## Neuer Flächennutzungsplan für Flughafen Tempelhof

aus SIGNAL 05/2008 (November 2008), Seite 8-9 (Artikel-Nr: 10000269)  
 Berliner Fahrgastverband IGEB

### **IGEB-Stellungnahme zum Flächennutzungsplan des Senats**

Gegenüberstellung der bisherigen (2007, oben) und der beabsichtigten Flächennutzungsplanung (unten) für die Nachnutzung des Flughafens Tempelhof. (Plan: Senatsverwaltung für Stadtentwicklung)

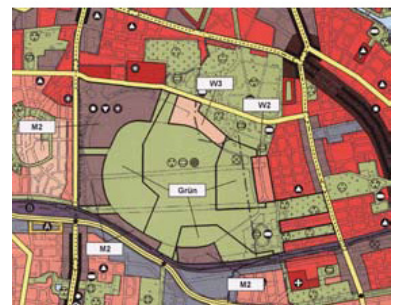
»Der Berliner Fahrgastverband IGEB e. V. befürwortet das Ziel, große Teile des ehemaligen Flughafengeländes als Parklandschaft zu entwickeln. Bei der Lage und Dimension der Bauflächen bestehen jedoch im Hinblick auf die Erschließung mit öffentlichen Verkehrsmitteln erhebliche Bedenken, da die ÖV-Erschließung vielfach nicht attraktiv bzw. nicht wirtschaftlich möglich sein wird. - **Zusätzliche**

Auf der Ringbahn sind zwischen den Bahnhöfen Tempelhof und Hermannstraße zwei neue S-Bahnhöfe vorgesehen. Der Berliner Fahrgastverband IGEB hält diese Planung für falsch, weil das Potenzial an Ein- und Aussteigern auf diesen Bahnhöfen viel zu klein sein wird, um die gravierenden Nachteile für die anderen Fahrgäste zu rechtfertigen.

Begründung: Das Fahrgastpotenzial wird deshalb zu klein sein, weil es an beiden Stationen keine Umsteiger von anderen Verkehrsmitteln geben wird und weil Art und Maß der geplanten Nutzungen im fußläufigen Einzugsbereich der neuen S-Bahnhöfe kein großes Fahrgastpotenzial erwarten lassen. Demgegenüber wird für die große Zahl der durchfahrenden Fahrgäste auf diesem Streckenabschnitt die Fahrzeit verlängert und der 60-Minuten-Umlauf auf dem Ring gefährdet, was erhebliche Nachteile für den Betriebsablauf der S-Bahn insgesamt hat.

Die Baufläche W3 soll wegen unzureichender ÖV-Erschließung reduziert werden. Begründung: Für die unmittelbar am Columbiadamm gelegenen Bauflächen ist über die bestehende Buslinie 104 eine akzeptable ÖV-Erschließung gegeben. Für die östlich angrenzenden, südlich der Friedhöfe vorgesehenen Wohnbauflächen wären öffentliche Verkehrsmittel (auch aufgrund der nicht möglichen Durchquerbarkeit der Friedhöfe) nur mit Fußwegen von bis zu 800 m erreichbar. Das entspricht nicht den Vorgaben des Nahverkehrsplans. Andererseits wäre ein zusätzliches ÖV-Angebot zur Erschließung dieser Flächen wirtschaftlich nicht vertretbar. Da diese Wohnbauflächendarstellung auch aus stadtklimatischen Gründen problematisch ist, soll auf den Bereich südlich der Friedhöfe verzichtet werden.

Auf diese Baufläche soll wegen fehlender ÖV-Erschließung verzichtet werden. Begründung: Wegen der großen Entfernung zur Hermannstraße wäre für dieses Wohngebiet eine aufwendige separate Buslinienerschließung erforderlich, die

einerseits einen Ausbau der Oderstraße für Busverkehr erforderlich macht und andererseits im nördlichen Abschnitt durch die Wohnstraßen des Schillerpromenadenkiezes geführt werden müsste, was auf wenig Akzeptanz in den bestehenden Wohnquartieren stoßen dürfte.

Im fußläufigen Einzugsbereich des S- und Bahnhofs Tempelhof sollen größere Bauflächen ausgewiesen werden.

Begründung: Der Umsteigebahnhof zwischen Ringbahn und U 6 bietet eine herausragende Erschließungsqualität mit einem entsprechend großen fußläufigen Einzugsbereich. In diesem Bereich sollen zur besseren Nutzung der Lagegunst mehr Bauflächen ausgewiesen werden.

Die vorgelegte Flächennutzungsplanänderung berücksichtigt die ÖV-Erschließung, der gerade innerhalb des Rings eine herausragende Bedeutung zukommt, viel zu wenig. Einerseits werden vorhandene Erschließungsqualitäten nicht genutzt, andererseits werden Bauflächen ausgewiesen, wo eine attraktive ÖV-Erschließung erst geschaffen werden muss oder nie vorhanden sein wird. Zur Vertiefung dieses wichtigen Aspekts hält der Berliner Fahrgastverband Untersuchungen zur ÖV-Erschließung und eine daraus abgeleitete Verbesserung der Bauflächendarstellungen für erforderlich.«
